ACEG vzw
Erkend keuringsorganisme

Keuringsverslag van een elektrische laagspanning- en zeer lage spanningsinstallatie

NIET CONFORM

Aard onderzoek: Controlebezoek van een oude huishoudelijke elektrische installatie van een wooneenheid bij verkoop op vraag van de verkoper volgens (KB 08/09/2019) - AREI Boek 1- 8.4.2. en 8.2.1. en 4.2.4.3.

Afbeelding schakel- en verdeelbord:

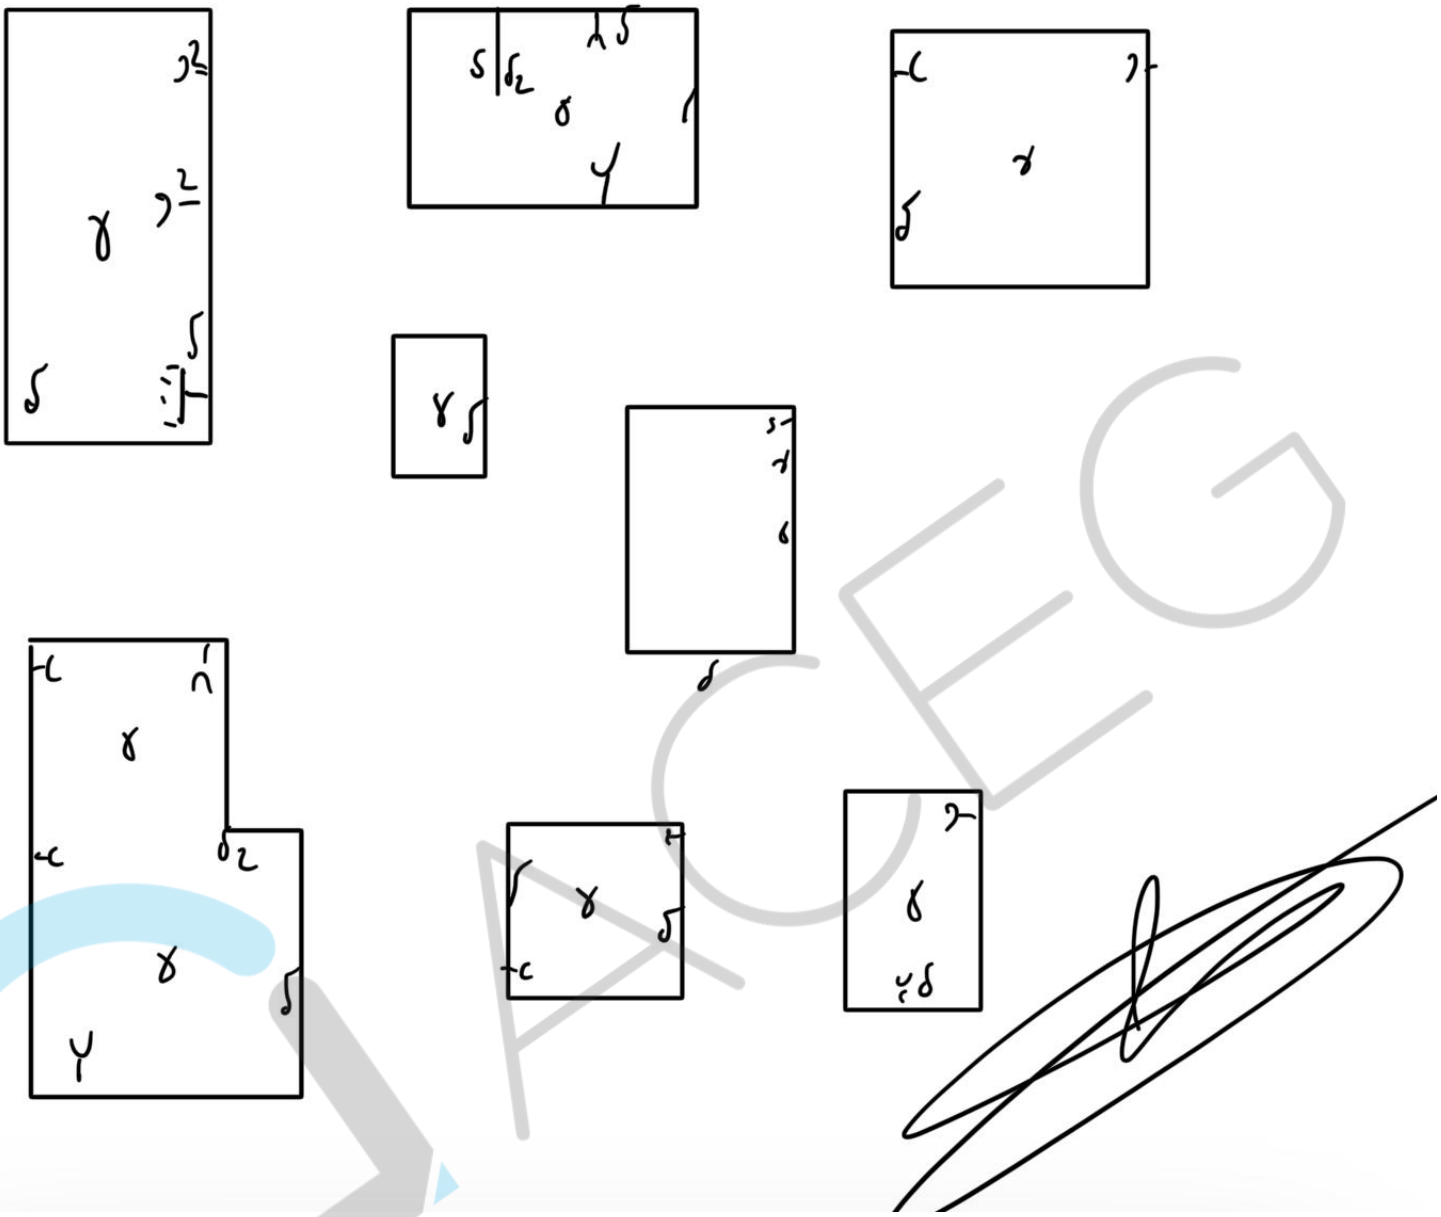
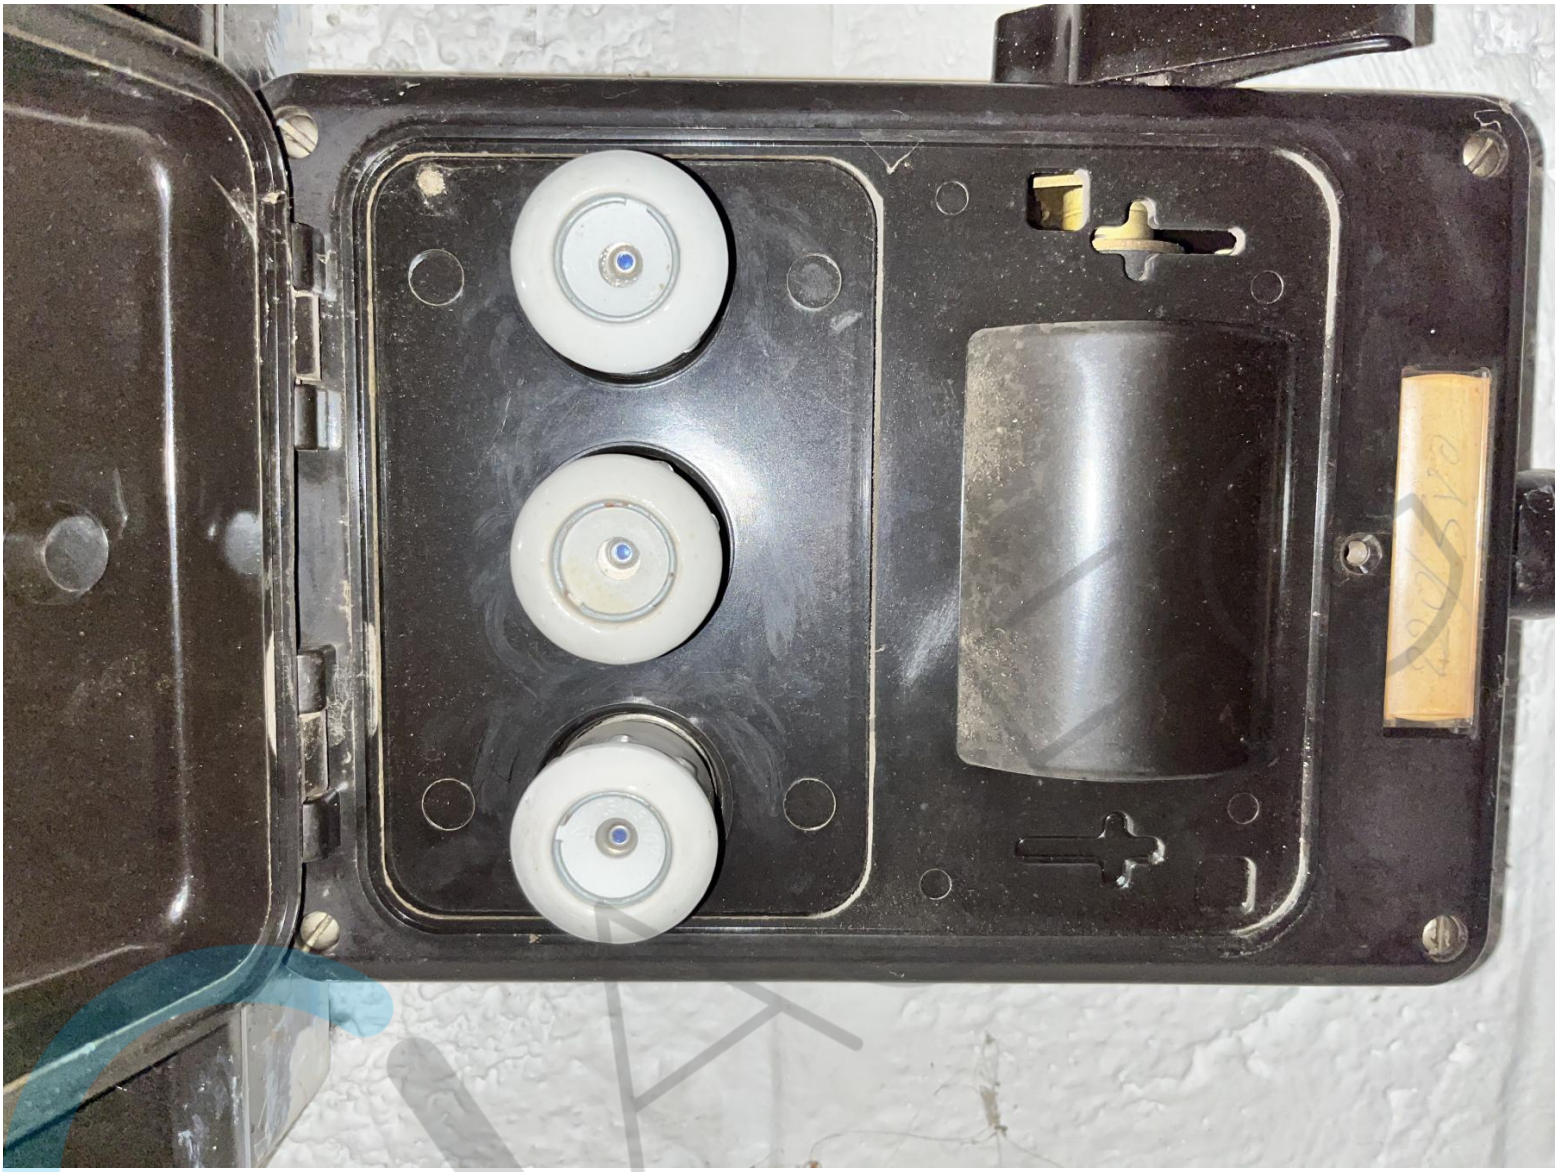
I5.07 Verdeelbord dient vervangen te worden, de beschermingsgraad tegen rechstreekse aanraking is onvoldoende. (Boek 1 Onderafdeling 4.2.2.3.)

I5.09 De genaakbare, naakte onder spanning staande delen zijn onvoldoende afgeschermd. (Boek 1 Afdeling 5.1.4. en 4.2.2.3.)

I5.10 Niet gebruikte invoeringen van het verdeelbord zijn niet correct of onvoldoende afgedicht. (Boek 1 Afdeling 5.1.4. en 4.2.2.3.)

I6.01 Een verzegelbare differentieelstroombeschermingsinrichting dient geplaatst te worden aan het begin van de installatie. (Boek 1 Onderafdeling 4.2.4.3.)

I6.02 Een algemene differentieelstroombeschermingsinrichting met een nominale stroom (In) van minstens 40A en een gevoeligheid van maximum 300mA dient geplaatst te worden. (Boek 1 Onderafdeling 4.2.4.3. en 5.3.5.3.a.)

I7.02 De smeltzekeringhouders of houders van kleine vermogensschakelaars met pennen met een sectie kleiner dan 10mm2 dienen voorzien te worden van kalibreerelementen. (Boek 1 Onderafdeling 5.3.5.5.A.)
